2026年 8月 17日
九州電力株式会社

海水温度の調査に関するご質問への回答（九州電力）

佐賀県環境放射能技術会議（2026年5月19日開催）において、「令和7年度温排水影響調査結果」（玄海水産振興センター）および「玄海原子力発電所周辺海域環境調査結果（案）（令和7年度）」（九州電力）についてご報告した際に、委員より以下のご質問を頂きましたので、回答を整理しました。

第 4.1-7 図 1～4 号機 拡散予測範囲 (- 1 m)

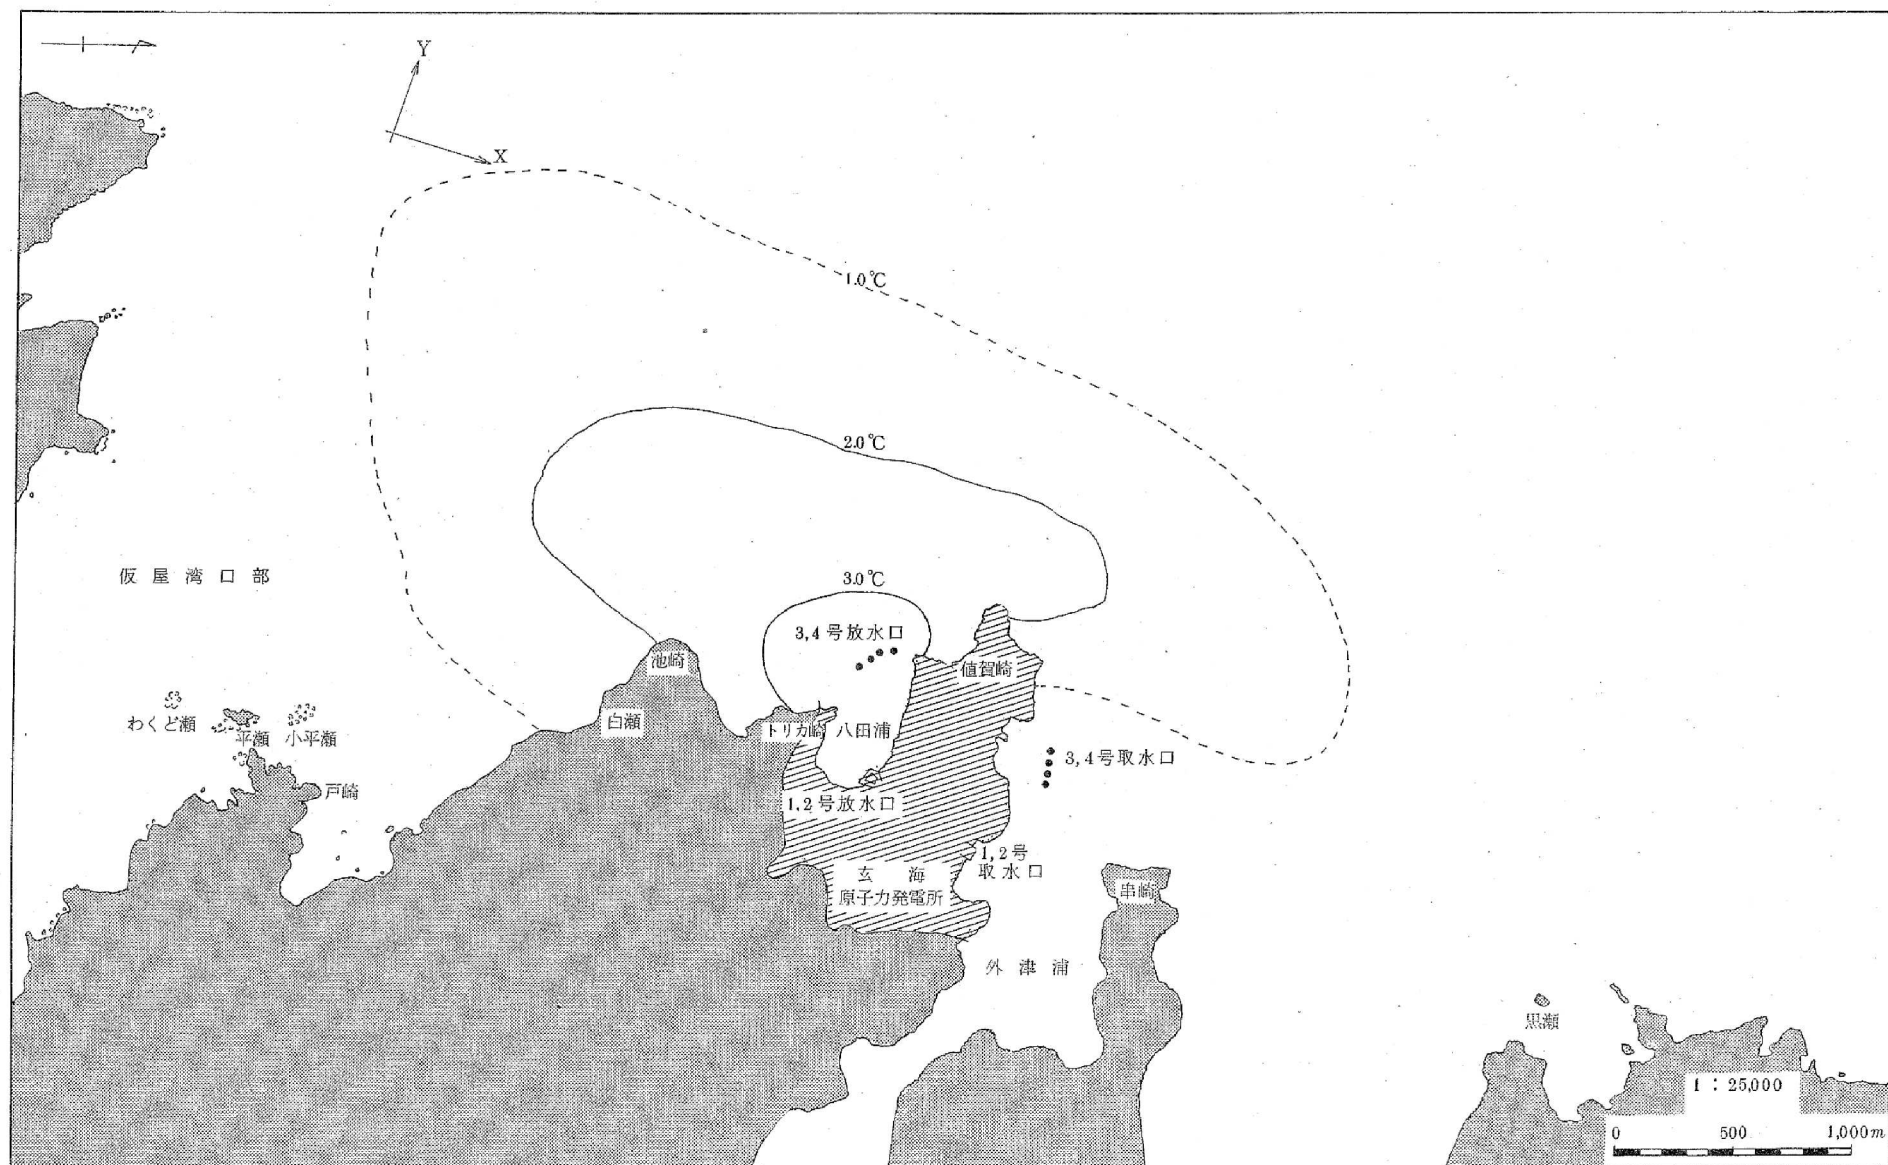
- ① 1℃以上の水温上昇範囲を評価しているが、温度差1℃に着目している理由は何か。
（どのような観点で1℃差を目安に評価を行っているのか）
- ② 火力発電所の温排水に関しても、原子力発電所と同様の温度測定をしているのか。
- ③ 火力発電所の調査時には何℃差を目安に評価をしているのか。またその理由は何か。

温排水による影響については、国の中公審（中央公害対策審議会）温排水分科会から昭和50年に公表された『温排水問題に関する中間報告書』において、「温排水の排出されている排水路並びにその排出に伴い常時2～3℃以上昇温している水域の範囲で生物相が変化したり、その種類数が減少したりする現象が見られることもあるものの、この水域を外れると生物相の顕著な変化は知られていない。ただ、のり等については、1℃の昇温により影響が見られることもある」とされています。

また、現在、経済産業省が発行している『発電所に係る環境影響評価の手引』（平成11年発行、令和7年最終改訂）の参考資料である「火力・原子力発電所に係る海域環境モニタリング調査の基本的考え方」において、調査範囲は「発電所放水による水温上昇1℃の拡散予測範囲を包含する範囲を対象とする。」とされています。

当社においては、この考え方にに基づき、水温が1℃以上上昇した範囲を温排水拡散域（水温上昇範囲）としています。
